これまでの委員からの質問への回答 (第 4 回分科会時の質問)

2022年9月6日

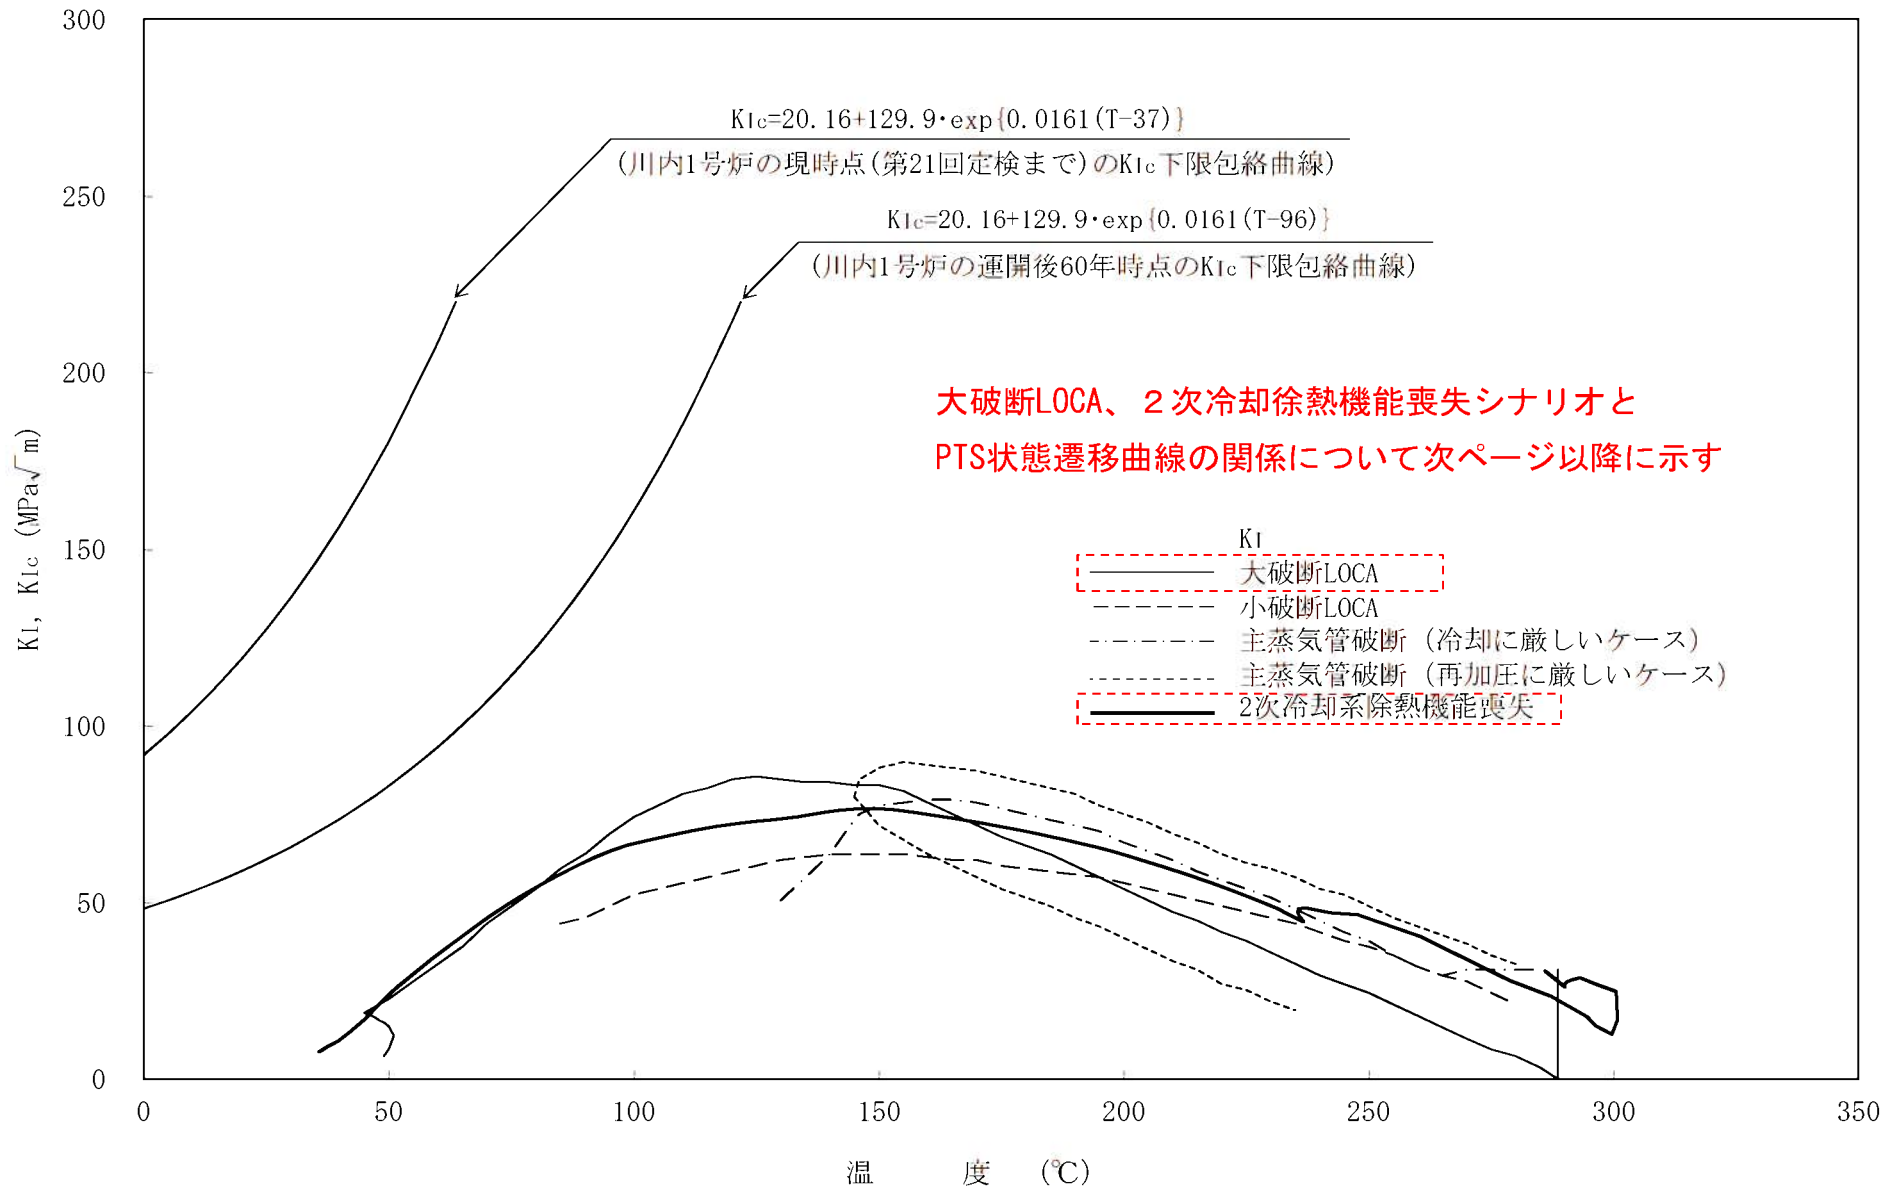
K_I の算出過程を構成する温度分布解析、応力評価、応力拡大係数の計算の各ステップについて、わかりやすく説明すること。この際、熱伝達率の計算方法や K_I 曲線とPTS事象のシナリオの対応についても触れること。

以下の表1に、 K_I の算出過程を構成する温度分布解析、応力評価、応力拡大係数の算出について示す。なお、温度条件、圧力条件については保守性を考慮しステップ状の変化を与えている（図1及び図2）。また、図3～5に、PTS評価結果と主なシナリオ関係性を示す。

PTS評価における温度分布解析等に使用する温度条件、圧力条件については、保守性を考慮し、下図に示すステップ状の変化を与えている。

図 22 国内監視試験材における溶質原子クラスターの体積率と遷移温度上昇の相関

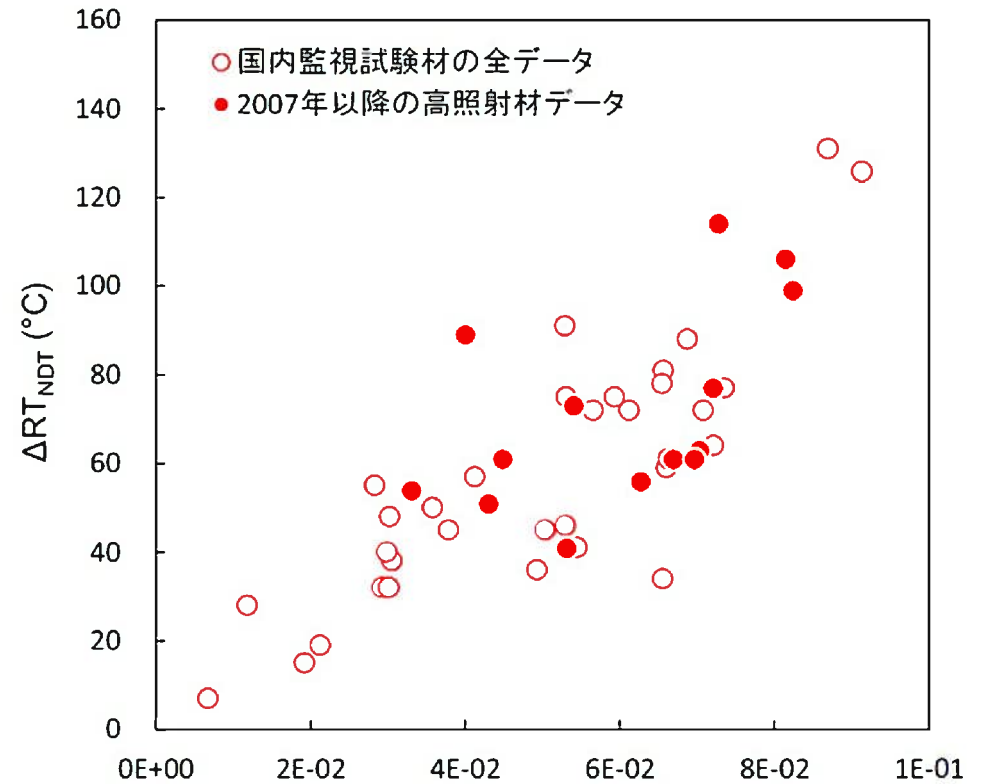
アトムプローブ等で観察された監視試験片の内部組織（クラスターの量など）と予測式が想定する状況を対比して、脆化予測法に対する検証を行っているか。検討結果があるなら、30年から40年の間に得られた知見として示すこと。

○現行の照射脆化予測法の策定時に、これまでに試験を実施した川内1号第3回及び第4回並びに川内2号第3回の監視試験片の残材を用いて、アトムプローブ測定法による元素の分布観察等を行っている。

アトムプローブ測定により溶質原子クラスター体積率平方根を算出

図1 PTS事象に関する評価のイメージ

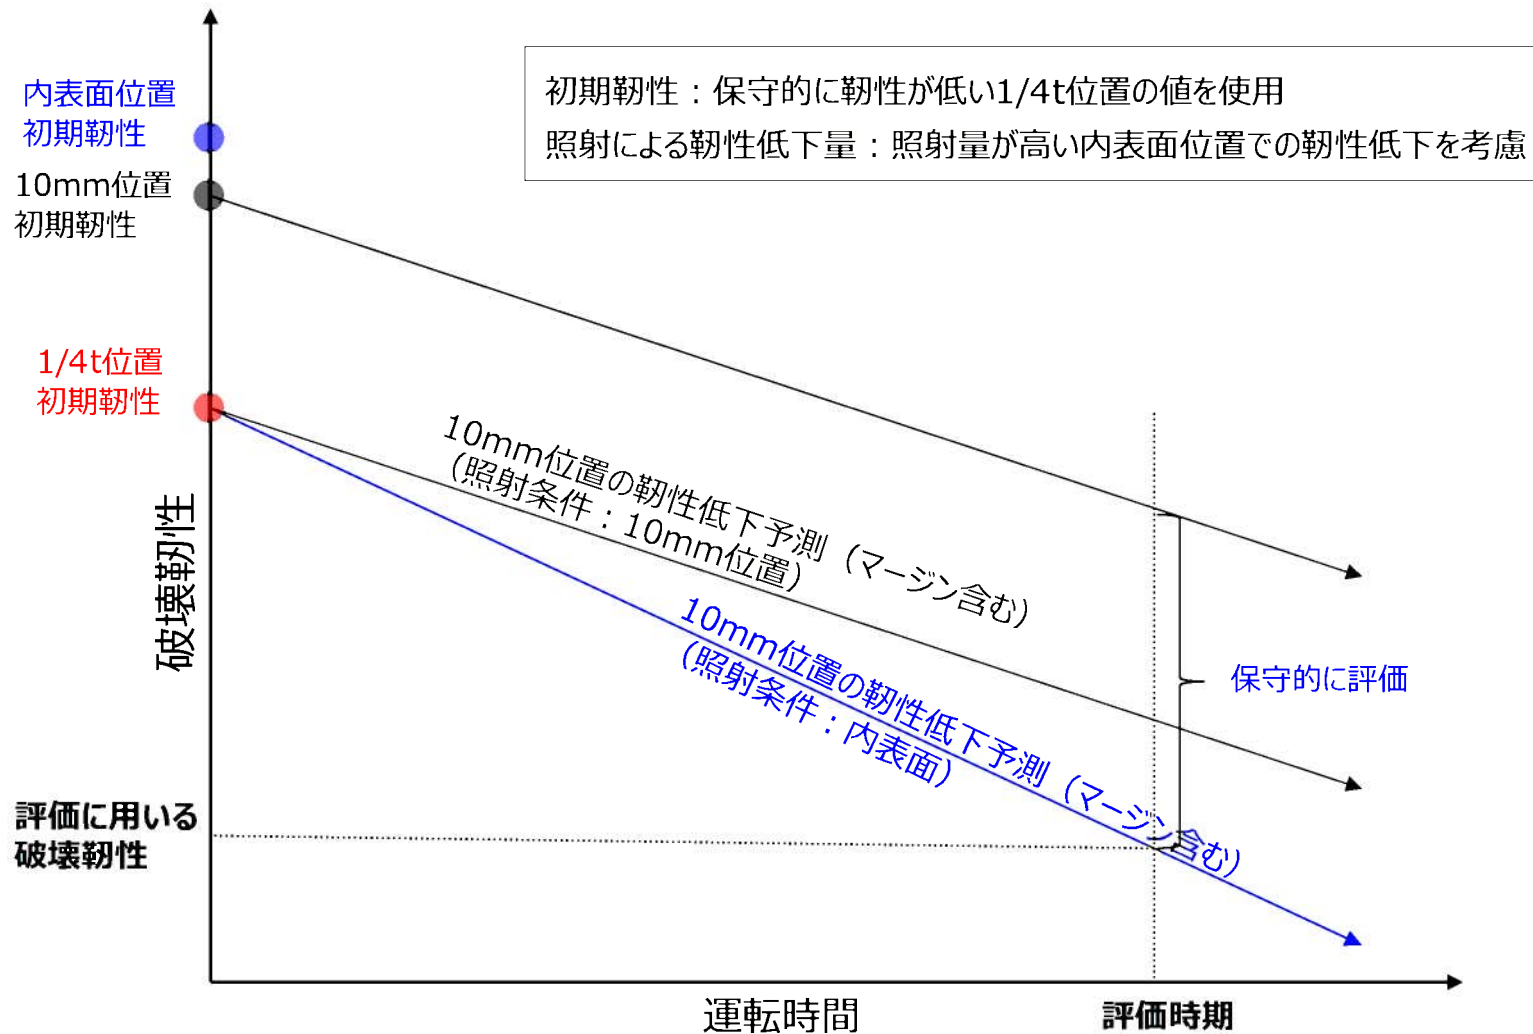
1/4t位置での評価と10mm位置での評価がPLM評価内で混在しているが、すみ分けを示すこと。
 また、PTS評価で、破壊靱性値のカーブと応力拡大係数のカーブがそれぞれどの深さで評価されているのか説明すること。

以下に、中性子照射脆化に対する評価の概要を示す。

以下に、PTS事象に関する評価のイメージを示す。

図1 評価対象の炉心そう溶接部

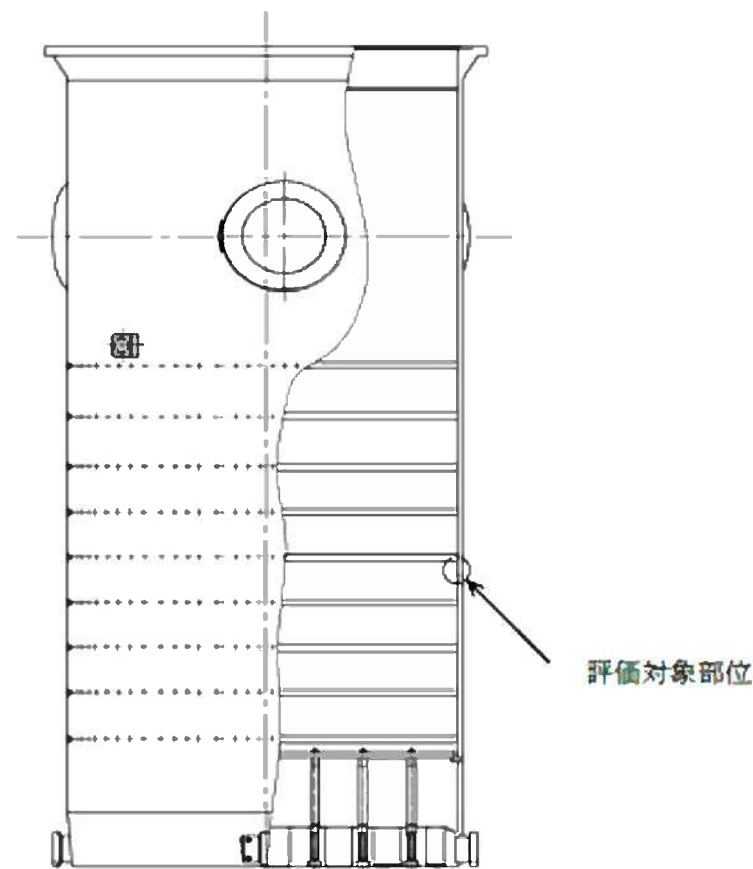
高照射量のため、脆性材料へ物性変化が考えられるが、破壊力学について説明すること。

(脆性材料に変化しているため破壊力学の計算が必要。BFBにもいえる。それだけの照射量を受けている。物性の変化に基づいた脆性材料としての考え方は。)

○ご指摘の通り、中性子照射を受けることで未照射の状態に比べて破壊靱性値が低下する。このため、維持規格に基づき、炉内構造物のうち照射量が高くかつ比較的応力の高い箇所として図1に示す炉心そう溶接部の仮想亀裂に対して破壊力学的評価（不安定破壊評価）を実施している。

○炉心そうの評価について、評価を実施する溶接部は、下部炉心そうの上部胴-下部胴の接続部であり、燃料集合体の存在する高さ位置にあるため中性子照射量が高い部位とする。この位置にIASCCによりき裂が発生したと仮定して、き裂の安定性評価を実施する。

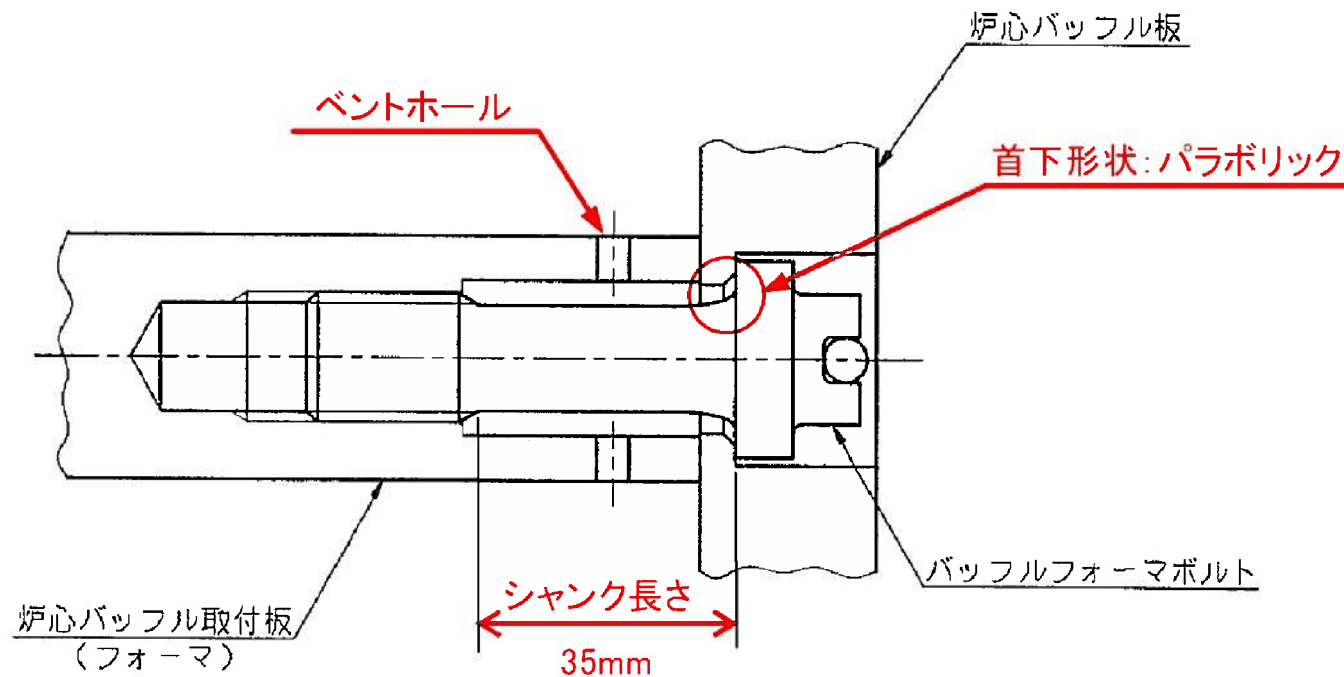
BFBの首下形状について、首下のコーナー部（2Rとパラボリック）の応力集中係数を示すこと。

川内1号炉のBFBは、応力低減等を図った仕様としてパラボリックを採用することで、応力集中を低減している。応力集中係数(曲げ)は、グループ2のR2mmの場合には1.5であるのに対し、パラボリックの場合には1.1である。

図6 バッフルフォーマボルト(全数)の応力履歴と割れ発生応力線図の重ね合わせ結果

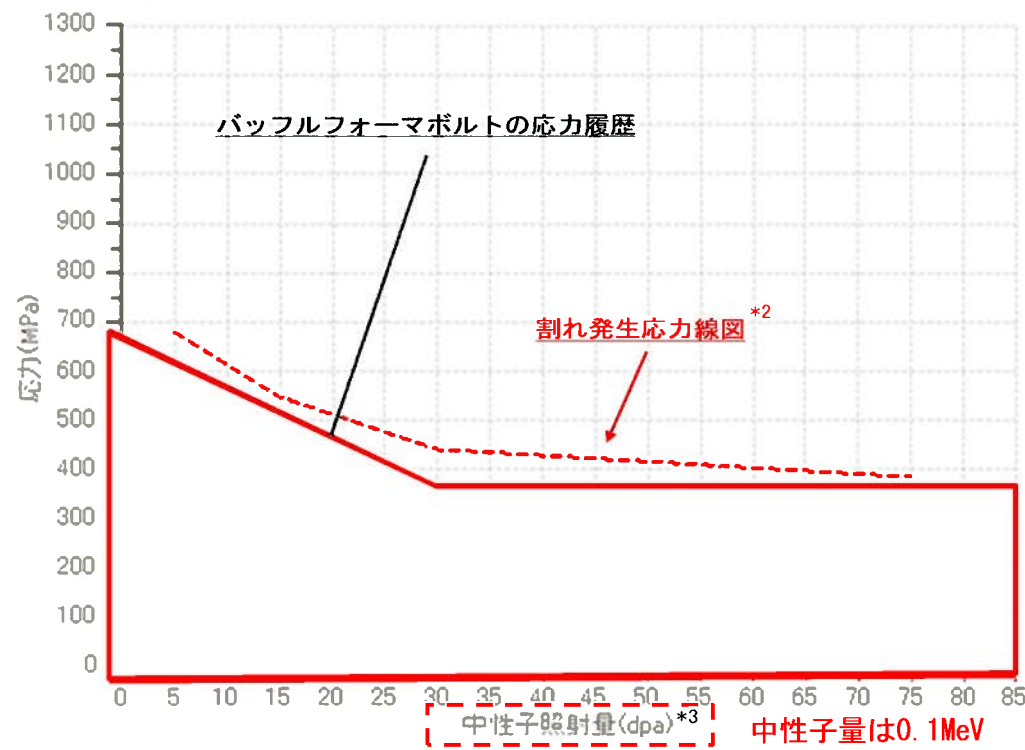
中性子照射量をdpaであらわした際の中性子量は、0.1MeVと1MeV以上のどちらであるか示すこと。

中性子照射量をdpaであらわした際の中性子量は、0.1MeVである。
